VYSVĚTLENÍ ZADÁVACÍ DOKUMENTACE Č. 6

Veřejná zakázka	Rozšíření kapacit datového centra IT4Innovations
Spisová značka	9600/2025/01
Druh veřejné zakázky	Dodávky

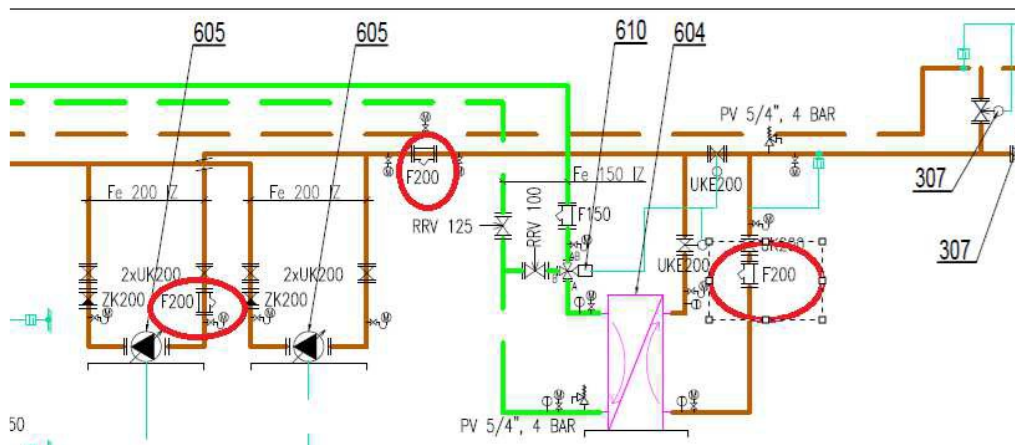
1. Žádáme o doplnění výkazu výměr o 1 ks filtr drážkovaný DN 200. V PD „D2.6.02 přehledové schéma“ jsou zakresleny tři kusy. Obsahem „Výkaz Výměr 05_D.2.6.00 Výkaz výměr chlazení_VZD5“ jsou pouze dva kusy.

V přehledovém schématu je jeden filtr nakreslený navíc před čerpadlem. Ve skutečnosti bude jeden filtr instalovaný před oběma. Proto se budou dodávat dva. Platí výkaz výměr.

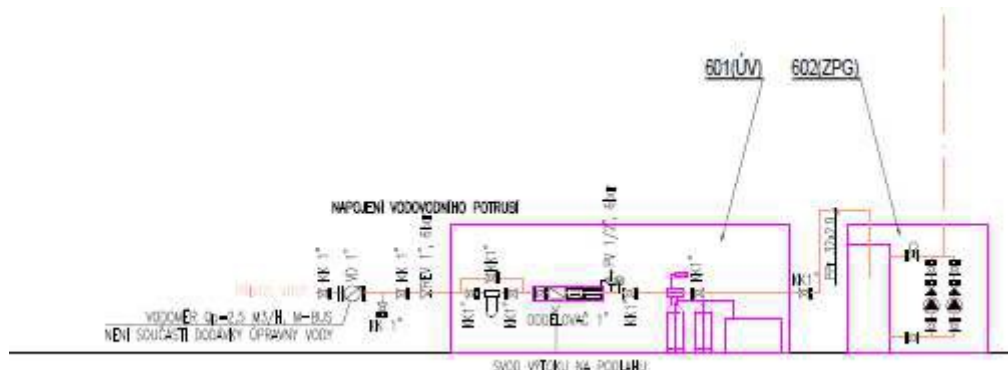
2. V projektové dokumentaci „D2.6.02 přehledové schéma“ jsou zakresleny dvě zařízení, která nejsou obsahem výkazu výměr „Výkaz Výměr 05_D.2.6.00 Výkaz výměr chlazení_VZD5“ Jedná se o automatickou úpravnu vody a zařízení na přípravu glykolu. Žádáme o jejich doplnění do VV.

601	AUTOMATICKÁ ÚPRAVNA VODY 2m3/h, VČETNĚ ZMĚKČOVACÍHO FILTRU, PROPOJOVACÍHO POTRUBÍ, MECHANICKÉHO FILTRU POTRUBNÍHO ODDĚLOVAČE A SOLI PRO PRVNÍ NÁPLŇ
602	ZAŘÍZENÍ NA PŘÍPRAVU GLYKOLOVÉ SMĚSI, ATYP, NÁDRŽ PLASTOVÁ BEZTLAKÁ 2000l, DVOJICE OBĚHOVÝCH ČERPADEL, 230 V, 750 W

Tato zařízení nejsou součástí dodávky. Výkaz výměr platí.
